**Objet :** Recours sur une décision relative à une demande de permis d'environnement et unique, une révision des conditions particulières ou une sûreté imposée

**Projet :** - construire et exploiter un parc de 11 éoliennes d'une puissance totale maximale de 68,42 MW et une sous-station électrique, aménager des chemins d'accès et des aires de montage et poser des câbles électriques sur le territoire des Communes de Thuin et Ham-sur-Heure-Nalinnes dont le n° de dossier de recours est **10022148** et le numéro de dossier de première instance est **10018725**.

**Établissement :** - Parc éolien de Florinchamps - Thuin - 11 éoliennes  
CHEMIN DE HAM-SUR-HEURE à 6536 THUIN (Thuillies)

**Décision querellée :** - Octroi le 27/10/2025 du permis unique.

Figure 1 : Localisation des mesures de compensation proposées - extrait de l'EIE, fig. 96

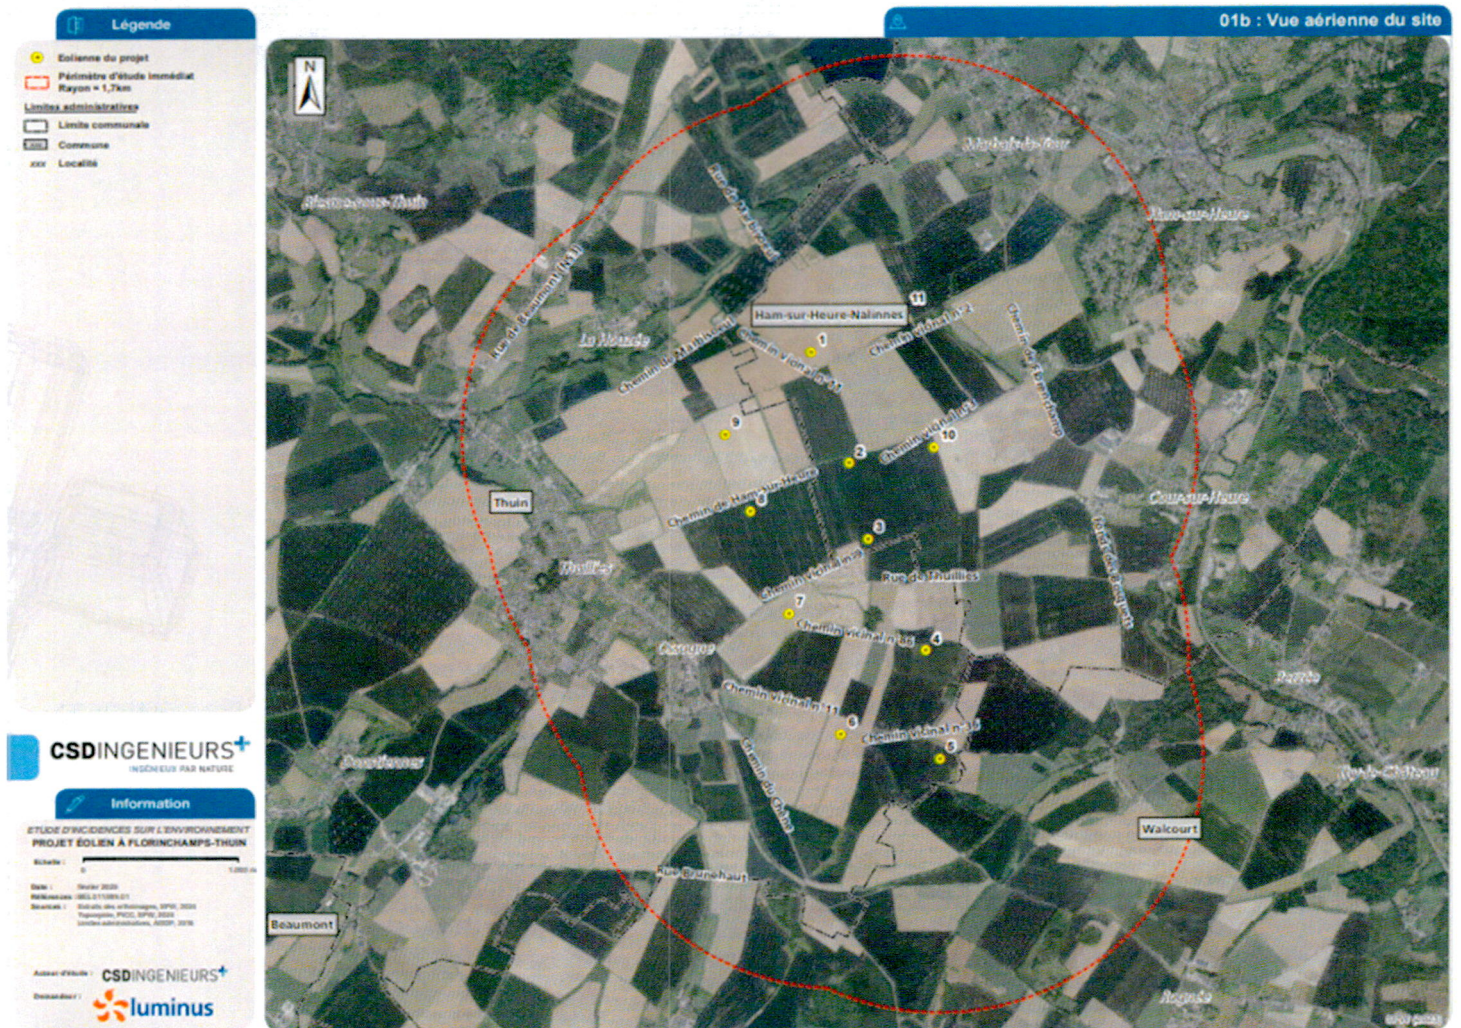
Les blocs n°1, 2, 4, 5 et 9 sont situés dans des zones moins intéressantes sur le plan ornithologique, mais dont l'intérêt reste suffisant pour y justifier la mise en place des mesures de compensation proposées.

Le demandeur de permis disposant des accords requis, nous exigeons que le bloc n°3 soit déplacé dans la plaine de Clermont, au niveau des parcelles cadastrées Walcourt, 5<sup>e</sup> Division (Clermont), section B, parcelles n°83A et 83B (entourées en rouge dans la figure ci-dessous).

- La mise en place et l'entretien (durant toute la durée de validité du permis) de minimum 20 ha de couvert nourricier céréalier et de bandes enherbées permanentes (COA1/COA2) aux emplacements désignés à la figure 96 de l'EIE, à l'exception du bloc n°3 de cette figure, lequel est localisé à l'emplacement défini sur le plan en annexe 1 (parcelles cadastrées Walcourt, 5e Division (Clermont), section B, parcelles n°83A et 83B) ;
- La mise en place et l'entretien (durant toute la durée de validité du permis) de minimum 2 ha de combinaison de bandes fleuries, bandes de céréales non-récoltées et bandes de terre nue favorables à la Caille des blés à l'emplacement désigné à la figure 96 de l'EIE (bloc n°9, en rose) ;
